project
Van Eeghenstraat 70-72

onderwerp
B. bijlage
8.05_fragmenten

onderdeel
gevel fragment
fragment zuidgevel

tekeningnummer
8.05_01

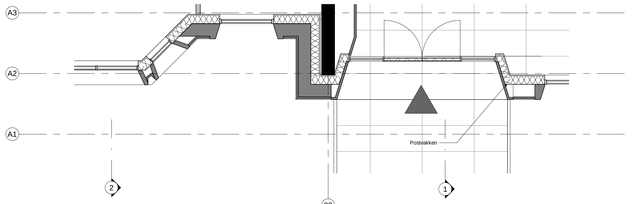
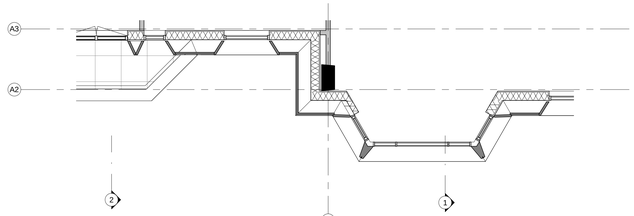
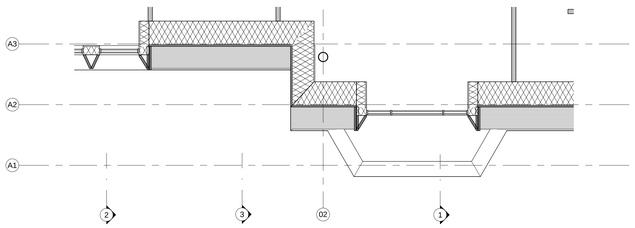
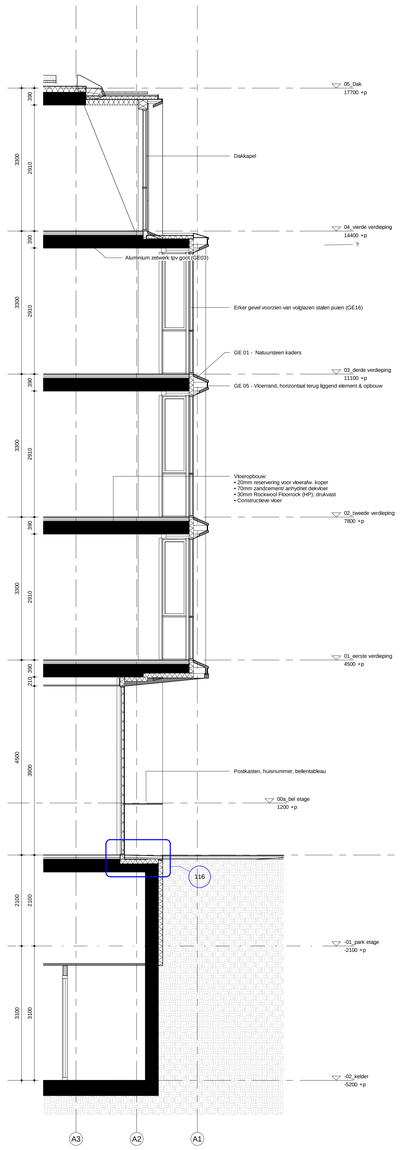
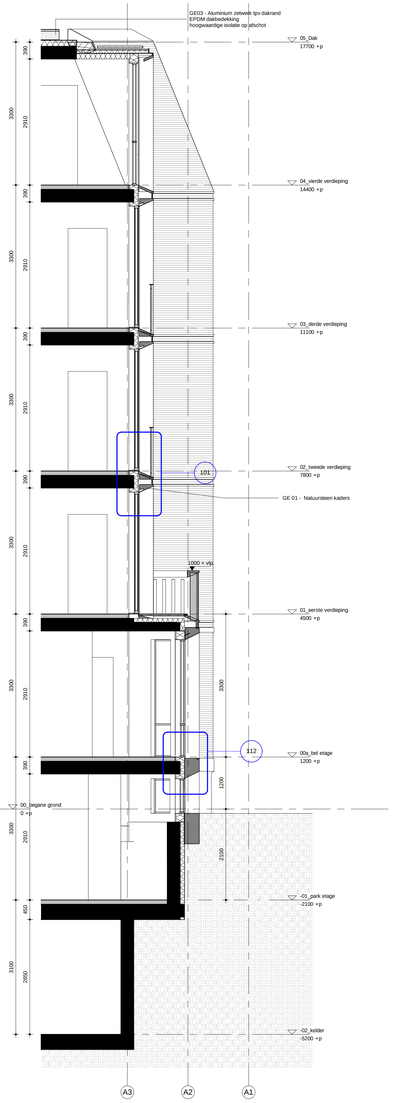
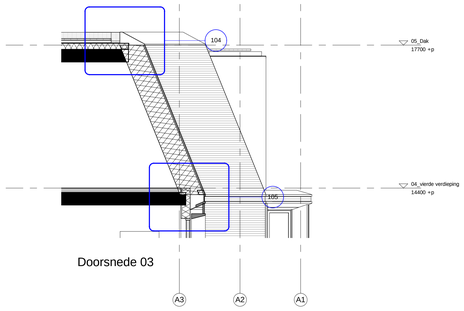
Bouwvlak:
- *De bevoegingen van 2 erkers aan de voorgevel*
- *Het verschuiven van de uitbouwen aan de achtergevel*

Gevel:
- *Open dicht verhouding is gewijzigd*
- *Glazen hoeken zijn komen te vervallen*
- *Detaillering gevel is devis gewijzigd*

Trappenhuis:
- De toegang naar het dakterras is verplaatst

tekeningnummer
8.05_02

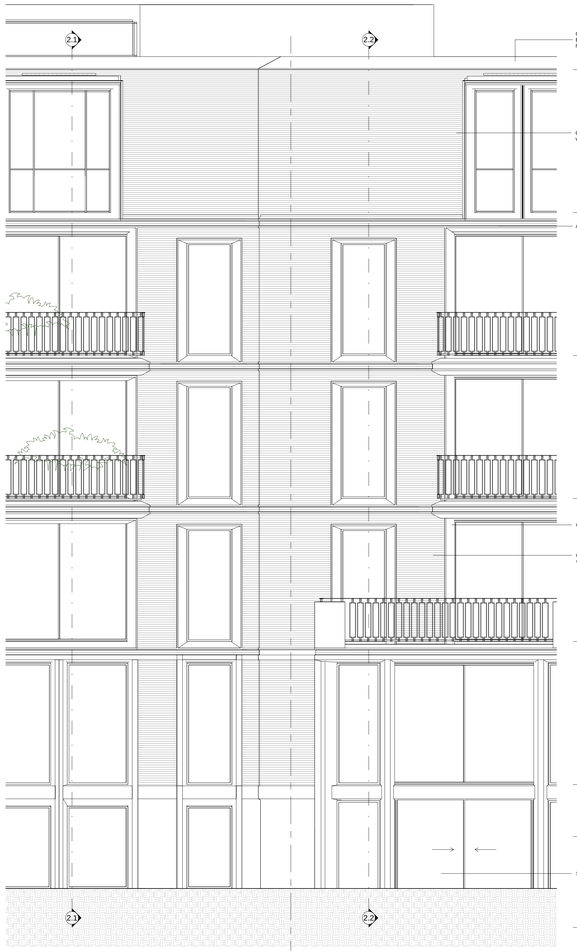
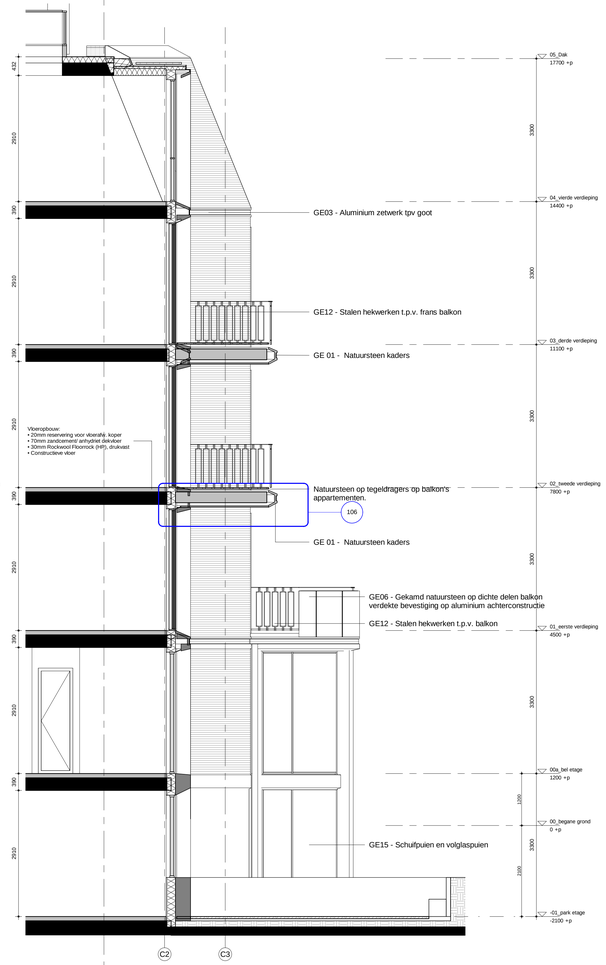
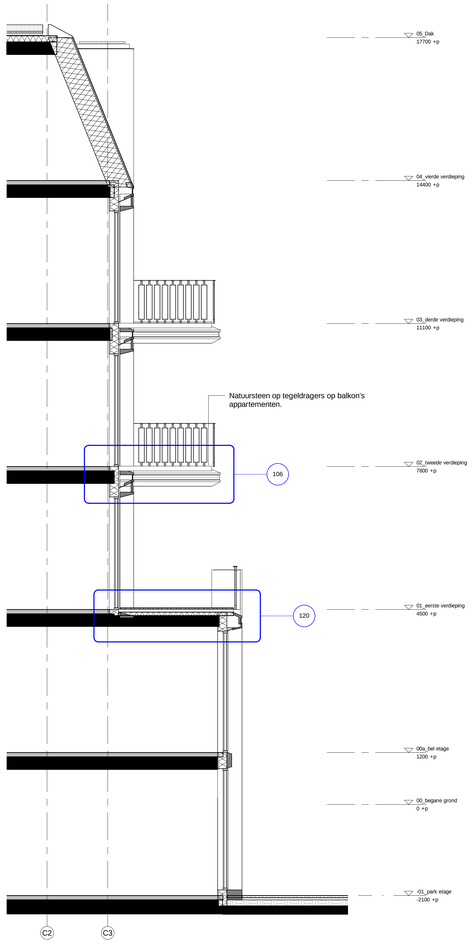
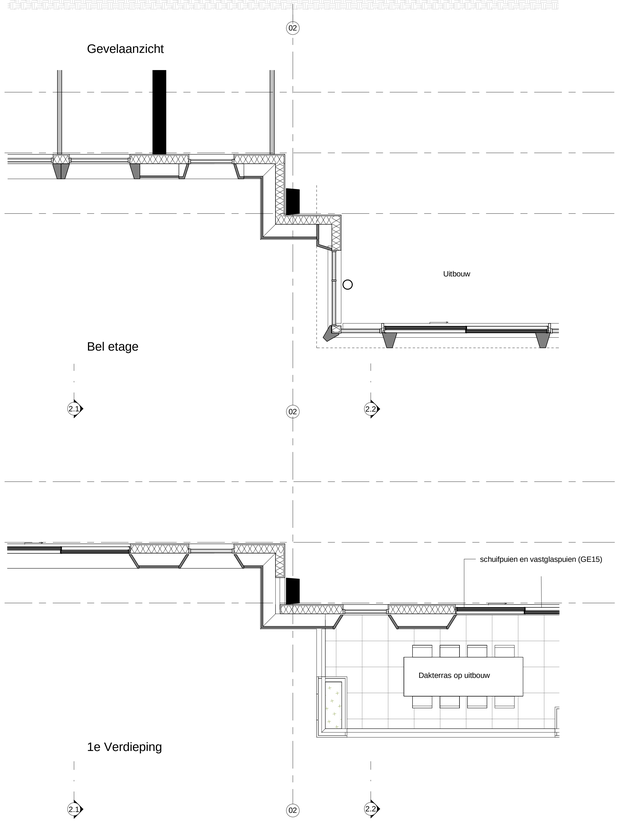
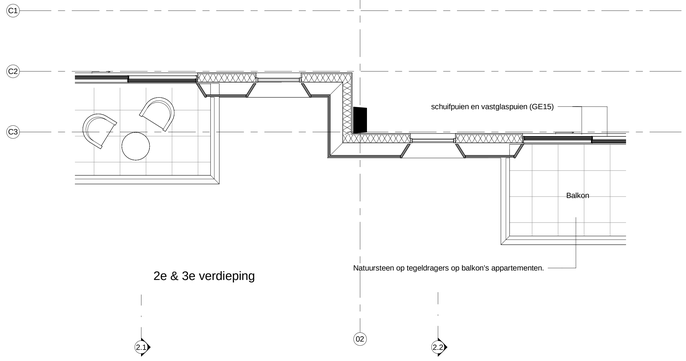
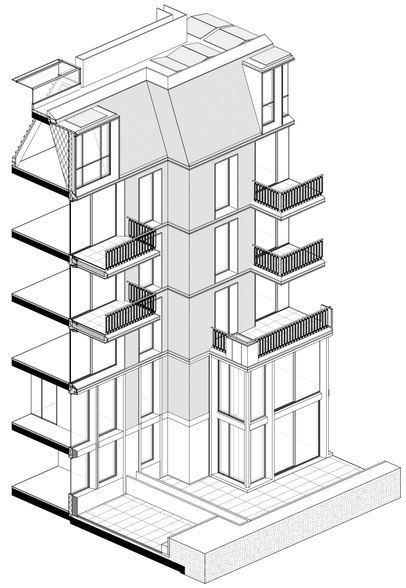
Bouwvlak:
- *De toevoegingen van 2 erkers aan de voorgevel*
- *Het verschuiven van de uitbouwen aan de achtergevel*

Gevel:
- *Open dicht verhouding is gewijzigd*
- *Glazen hoeken zijn komen te vervallen*
- *Detaillering gevel is dewls gewijzigd*

Trappenhuis:
- De toegang naar het dakterras is verplaatst

tekeningnummer
8.05_06

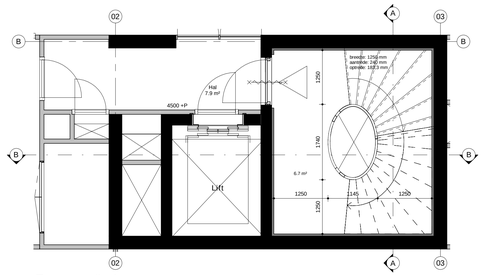
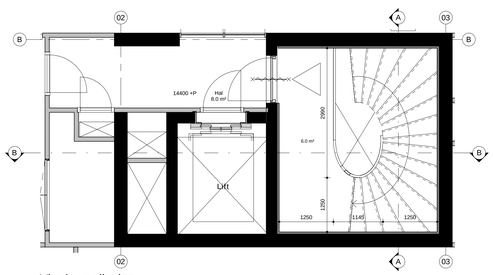
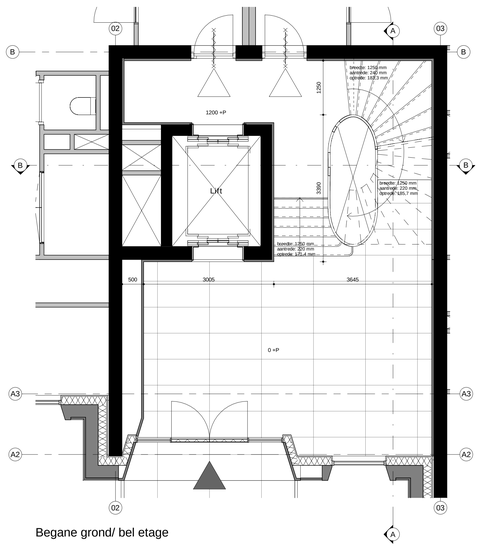
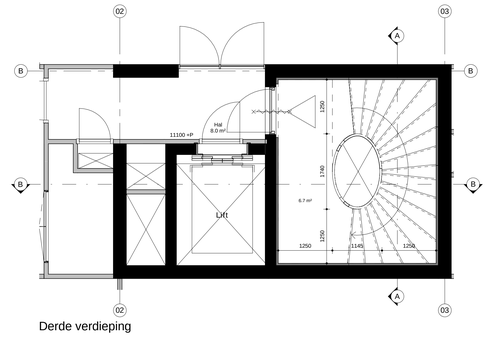
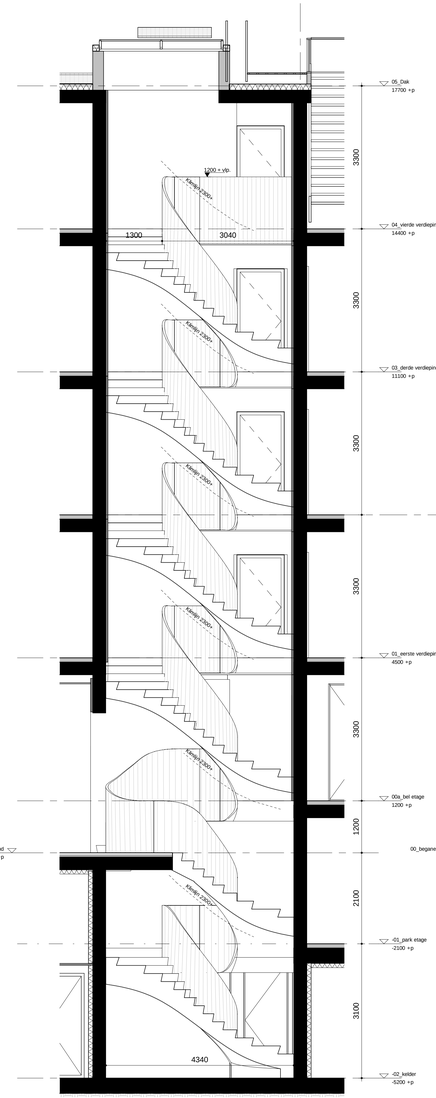
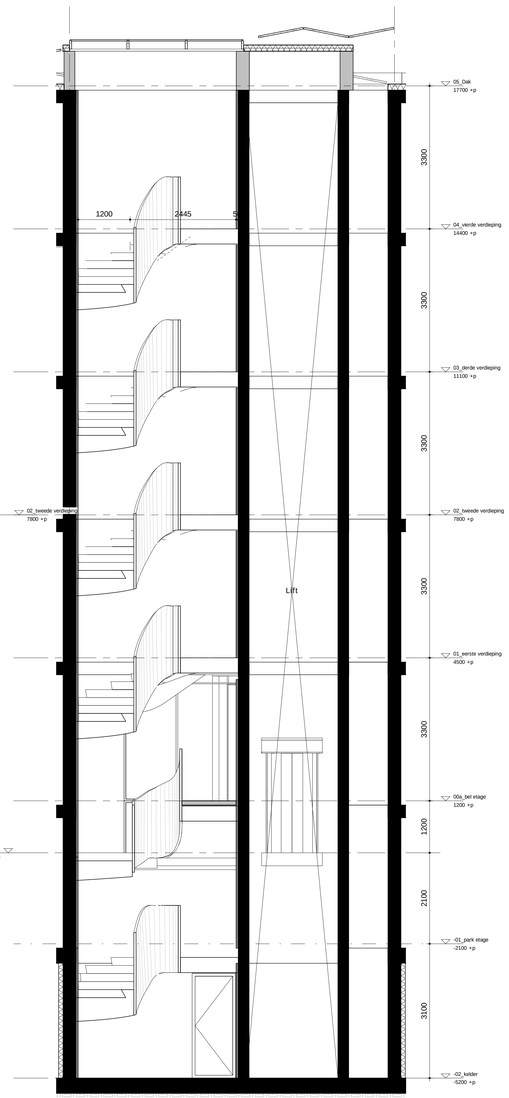
Trappenhuis:
- *De afbuiging van de overdrukinstallatie in de entreehal van de woningen is verplaatst van wand naar plafond. Waardoor toekomstige bewoners deze niet kunnen blokkeren.*
